Regionalplan Bayerischer Untermain (1)

18. Änderung des Regionalplans: Kapitel 5.2 „Energie“

Auswertung des Beteiligungsverfahrens und synoptische Darstellung der Abwägung

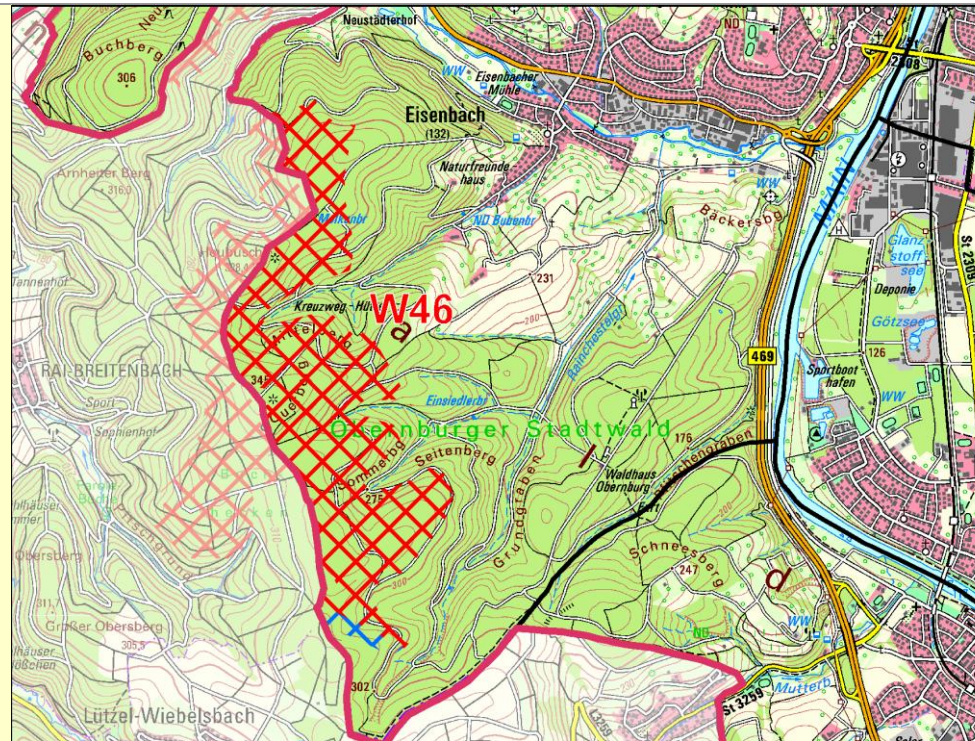
sicherzustellen (siehe Ziel 5.2.3-07 und Anlage 3 zur Begründung des Ziels 5.2.3-08 des Regionalplans Bayerischer Untermain, Hinweise für die Genehmigungsplanung). Forderung, Bewertung der Betroffenheit des Schutzguts „Tiere, Pflanzen und biologische Vielfalt“ zu ändern: Die Kritik, wonach keine negativen Auswirkungen erwartet würden, trifft nicht zu. Zitat: „Beeinträchtigungen der biologischen Vielfalt sind zu erwarten. Unter Berücksichtigung von erforderlichen Vermeidungs- und Verminderungsmaßnahmen sind aus regionalplanerischer Sicht voraussichtlich keine erheblichen negativen Auswirkungen zu erwarten.“ Erhebliche negative Auswirkungen, alleine auf Basis der Wertstufe, sind nicht zu erwarten. Konkrete Beeinträchtigungen benannter Arten und Habitate sind im Genehmigungsverfahren zu berücksichtigen. Genehmigungsverfahren des Windparks Breuberg im Bereich des VRG SH 2-118: Das angrenzende Vorranggebiet wurde als Vorbelastung in die Erarbeitung der Entwurfskulissee aufgenommen, etwa zur Ermittlung möglicher Umfassungswirkungen. Auch sind die sieben WEA des Windparks Breuberg, die sich im Genehmigungsverfahren befinden, benannt. Hinweise auf die Verfahrensunterlagen des Genehmigungsverfahrens werden zur Kenntnis genommen, sie sind jedoch nicht Gegenstand des vorliegenden Verfahrens zur Fortschreibung des Kapitels 5.2 Energie des RP1. Auch für WEA im Bereich des VRG-W46 ist ein Genehmigungsverfahren durchzuführen, das die Wirkung bereits genehmigter Anlagen im Umfeld miteinbezieht. Es sind keine Änderungen veranlasst. Artenschutz: Auf die Stellungnahme der höheren Naturschutzbehörde wird verwiesen und das Standortdatenblatt entsprechend geändert.

Änderungsvorschlag	Auf Grundlage der vorstehenden Abwägung wird der Flächenumfang so geändert, dass der Freihaltewinkel von Seckmauern von 57° auf 60° erhöht wird. Die Tekturkarte 9 sowie das Standortdatenblatt sind entsprechend zu ändern, der Umfang des VRG-W46 reduziert sich von 279 ha auf 272 ha.

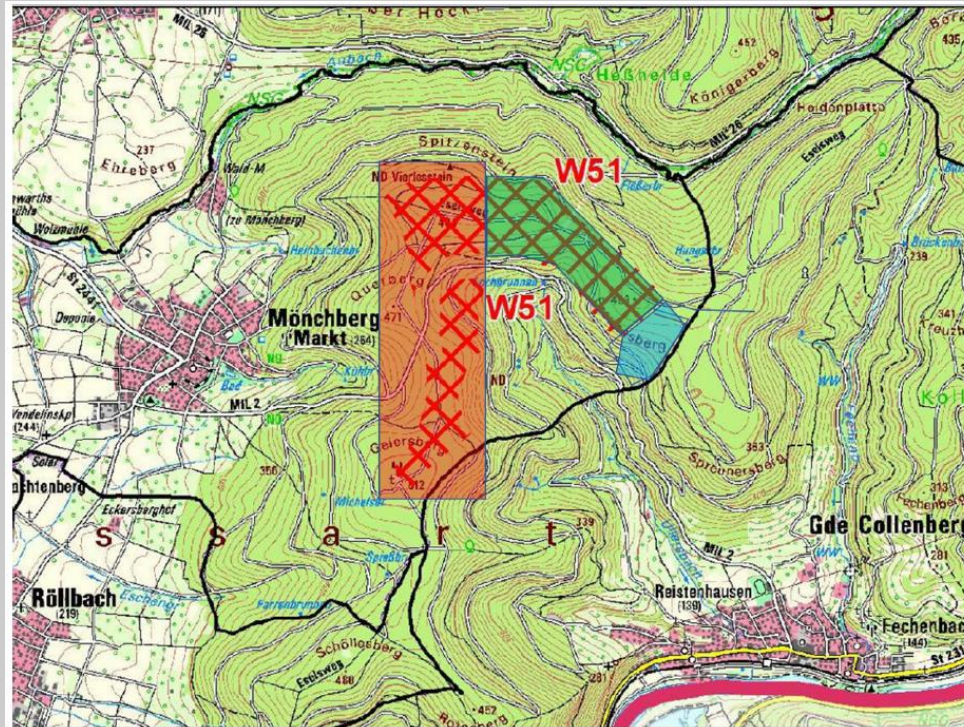
M38, M42	Privat	Aufgrund massiven Beeinträchtigung von Mönchberg mit seinem Wochenendgebiet durch Schlagschatten bei einer Bebauung innerhalb der jetzigen Ausweisung von W51 sollen die Bereiche mit hoher Schlagschattenexposition aus der Vorranggebietsausweisung wie nachfolgend dargestellt herausgenommen werden Das in der Anlage 3 zur Begründung des Ziels 5.2.3-08 des Regionalplans Bayerischer Untermain vorgeschlagene Gebiet W51 -nachfolgend Anlage 3 genannt- würde in seiner jetzigen Form zu einer massiven Überdominanz von Mönchberg durch Windkraftanlagen führen. Abhängig vom Standort innerhalb von W51 haben die Windkraftanlagen eine stark dominante oder nicht übermäßig dominante Wirkung auf den Ort Mönchberg. Die Bereiche von W51 mit einer besonders hohen Dominanzwirkung durch Windkraftanlagen sollen aus W51 herausgenommen werden [...] Ausgangssituation und Modellierung Windpark für Dominanzermittlung [...] Die rot markierte Fläche ist aus der Planung von W51 herauszunehmen, da diese eine besonders hohe Dominanzwirkung aufweisen, wie dies in der Simulation über den 3D-Atlas nachvollzogen werden kann. Insbesondere sollte das Gebiet rechts der MIL 2 aus dem Blickwinkel Mönchberg herausgenommen werden, da dieses bei der Auffahrt von Eschau nach Mönchberg am dominantesten wirkt. Der

grüne Bereich wirkt dagegen nicht oder nicht wesentlich dominant. Der blaue Bereich - derzeit nicht Teil des Vorranggebietes - würde ebenfalls keine Dominanzwirkung entfalten und würde auch den Eselsweg nicht beeinträchtigen. Aufgrund der Nordlage zu Collenberg würde dieser Standort auch keinen Schlagschatten nach Collenberg emittieren.

➔ Neuer Flächenvorschlag

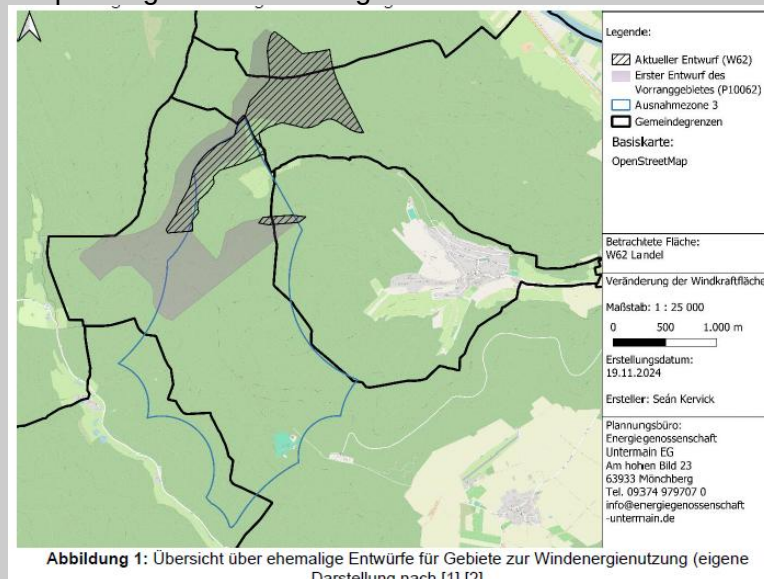
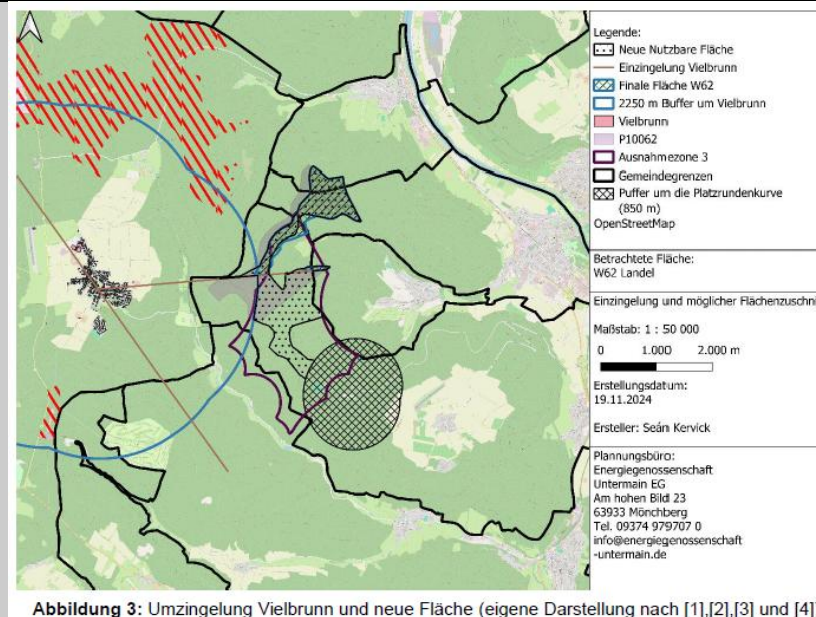
grundsätzlich machbar. Der Bodenschutzwald und der Laubwald in der Steilhanglage sollten ausgenommen werden. Der Nadelwald im Umfeld zeigt schon größere Kalamitätsflächen. Hier sollte, wenn noch nicht geschehen, in den Nadelwaldflächen schnellstens Laubwald eingemischt werden, um die Hangstrukturen zu festigen. Kahlfächen für die WKA werden weitere Kalamitätsflächen an den Rändern fördern.
M570	5.2 Bundesstellen	Wasserstraßen- und Schifffahrtsamt, Dienstort Aschaffenburg	die nächsten Betrachtungsstandorte (W57, W62) befinden sich mindestens 2km vom Main entfernt. Alle Vorranggebiete haben damit einen solchen Abstand zur Bundeswasserstraße, dass hierdurch die Belange der Wasserstraßenverwaltung (WSV) nicht berührt werden. Planungen der WSV, welche den Änderungen des Regionalplans entgegenstehen, sind mir nicht bekannt.
F705, F706	Energiegenossenschaft Untermain eG		[...] anregen, dass der aktuelle Flächenzuschnitt überarbeitet und erweitert wird. Die Energiegenossenschaft Untermain (im folgenden EGU genannt) projiziert aktuell in Zusammenarbeit mit verschiedenen regionalen Akteuren Windparks in den vorliegenden Vorranggebieten. Eines dieser Gebiete ist die Fläche W62 Landel (vormals P10062 Großer Wald) auf dem Gebiet der Gemeinden Rüdenau und Laudenbach, sowie des Marktes Kleinheubach und der Stadt Miltenberg. Die Ausweisung dieser Fläche wird von der EGU ausdrücklich unterstützt, da der Standort als geeignet erscheint den Ausbau der Windenergie in der Region voranzubringen. Der aktuelle Flächenzuschnitt ist aus unserer Sicht jedoch nicht nachvollziehbar, da die bestgeeigneten Flächen entlang des Forstweges „Langer-Stein-Linie“ komplett entfallen. Da dies die Realisierung von Projekten in der Fläche deutlich unwahrscheinlicher macht und sowohl von unserer Seite als auch von Seiten der Flächeneigentümer (Stadt Miltenberg, ---) ein Interesse an der Umsetzung und Ausdehnung dieser Fläche besteht, möchten wir ein Überdenken des Flächenzuschnittes dringlichst anraten. Grundsätzlich gab es in diesem Gebiet historisch mehrere Flächen, welche für die Nutzung von Windenergie ausgewiesen oder in

Vorplanungen berücksichtigt wurden → Karte:

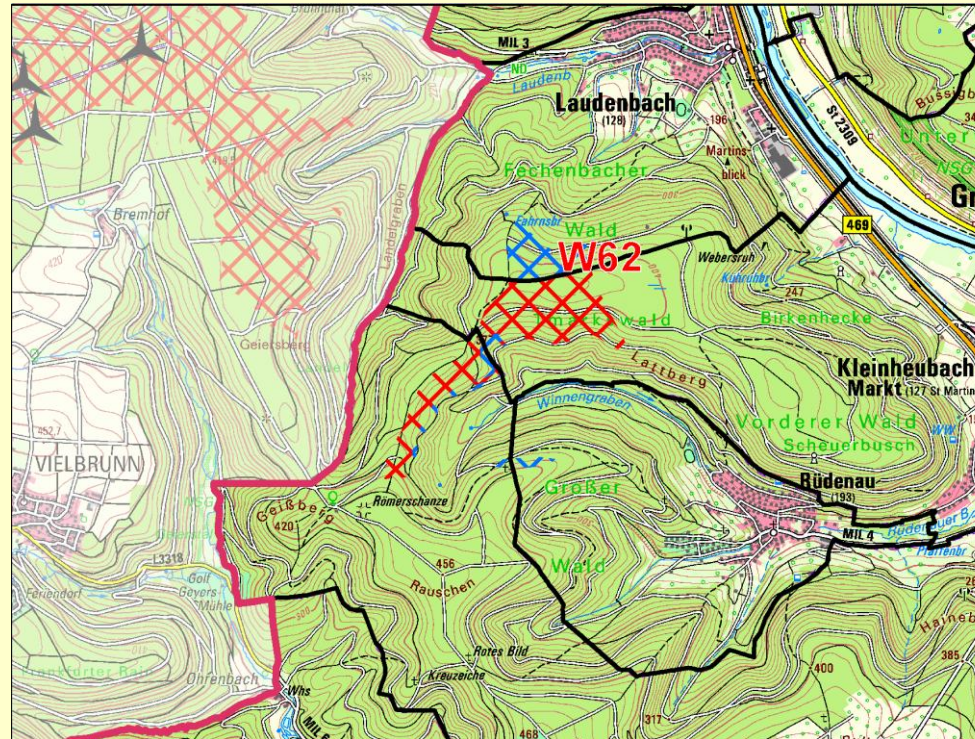
Naturdenkmäler liegen innerhalb VRG-W62 nicht vor. Das Naturdenkmal Lauseiche liegt ca. 500 m vom VRG-W62 entfernt. Auch eine Integration wäre aufgrund des geringen Flächenumfangs möglich, liegt hier jedoch nicht vor. Topografie und Geländeneigung: Die Ermittlung geeigneter Flächen ist der Anlage 2 zur Begründung des Ziels 5.2.3-08 zu entnehmen. Im Maßstab 1:100.000 ist geeignete und ungeeignete Hangneigung in Randbereichen nur näherungsweise zu ermitteln. Die betroffenen Bodenschutzwälder werden aus dem Flächenumfang entfernt. Mögliche vertragliche Gestaltung zwischen Gemeinden bei VRG über Gemarkungsgrenzen hinweg: Der Hinweis wird zur Kenntnis genommen. Die vertragliche Gestaltung der Projektentwicklung ist nicht Gegenstand des vorliegenden Verfahrens. Hinweise auf das Rüdenauer Tal und Waldflächen um VRG-W62 als Kultur- und Naherholungsstandort: Auswirkung auf die Erholungsfunktion und Kulturgüter sind im Umweltbericht grundsätzlich dargestellt. Innerhalb und im Umfeld des VRG-W62 sind diesbezüglich keine Belange vorgebracht worden, welche der Windenergienutzung grundlegend entgegenstehen. Hinsichtlich der exponierten Lage innerhalb des LSG „Bayerischer Odenwald“ (inkl. „UNESCO Global Geopark Bergstraße-Odenwald“) wird auf die Methodik und den Kriterienkatalog verwiesen. Die Erholungsnutzung – etwa der benannten Schutzhütte am Waldsee außerhalb des VRG-W62 – wird durch die Ausweisung eines VRG-W nicht erheblich eingeschränkt. Die Fläche ist nicht als Erholungswald im Wald funktionsplan dargestellt, auch finden sich in der Landschaftsbildbewertung keine Erholungsschwerpunkte im benannten Bereich. Artnachweise: Auf die Stellungnahme der höheren Naturschutzbehörde wird verwiesen. Die Benennung der Fledermausarten wird in das Standortdatenblatt zu W62 übernommen. Dichtezentren: Um bereits auf der Ebene der Regionalplanung eine den rechtlichen Anforderungen auf dieser Planungsebene genügende Abwägung der Artenschutzbelange vollziehen zu können, liegen dem Planträger als Fachgrundlage durch das Landesamt für Umwelt (LfU) erstellte Karten zu den Dichtezentren kollisionsgefährdeter Vogelarten in Bayern vor, welche differenziert nach zwei Kategorien 25 % bzw. 50 % der bekannten Brutreviere kollisionsgefährdeter Arten umfassen und damit den Brutbestand (insb. 25 %), der fachlich als notwendig erachtet wird, um den Erhaltungszustand der Art zu sichern. Der planerische Umgang mit den Dichtezentren wird in einem gemeinsamen Auslegungsschreiben des StMUV und des StMWi beschrieben (UMS vom 04.08.2023), auf das hier verwiesen wird und das bei der Aufstellung der Gebiete angewendet wurde. Auf die Ausführungen der höheren Naturschutzbehörde wird verwiesen.

Änderungsvorschlag	Auf Grundlage der vorstehenden Abwägung wird der Flächenumfang von VRG-W62 um die in der Karte blau dargestellten Flächenanteile des überlagernden Bodenschutzwaldes sowie der Flächen auf Gemarkung Laudenbach und der Teilfläche Rüdenau / Miltenberg reduziert. Der Umfang des VRG-W62 reduziert sich von 95 ha auf 66 ha. Die Tekturkarte 9 sowie das Standortdatenblatt sind entsprechend zu ändern.

Lageplan:

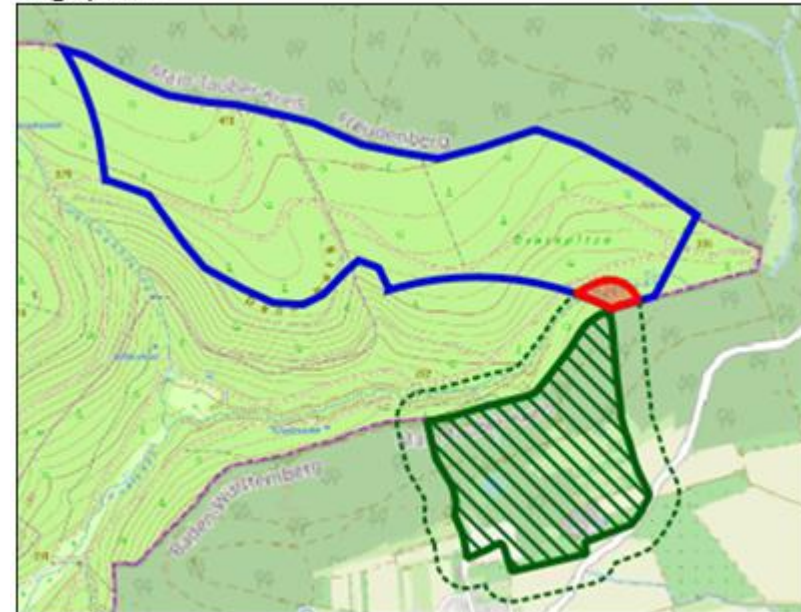
M637 (Ergänzung)		Regierung von Unterfranken, Sachgebiet Naturschutz	Auf baden-württembergischer Seite grenzt das FFH-Gebiet „Sandstein Spessart“ an die Fläche W63 an. Dies ist bisher in keiner der Stellungnahmen zu dem Gebiet benannt worden. Dennoch sollte das Gebiet entsprechend berücksichtigt werden: [...], würde ich dafür plädieren den 100 m Puffer um das FFH-Gebiet „Sandstein Spessart“ auszusparen, um erhebliche Beeinträchtigungen des Gebietes im Vorfeld zu vermeiden. Das ist allerdings mit einem Flächenverlust von ca. 1,2 ha verbunden [...]
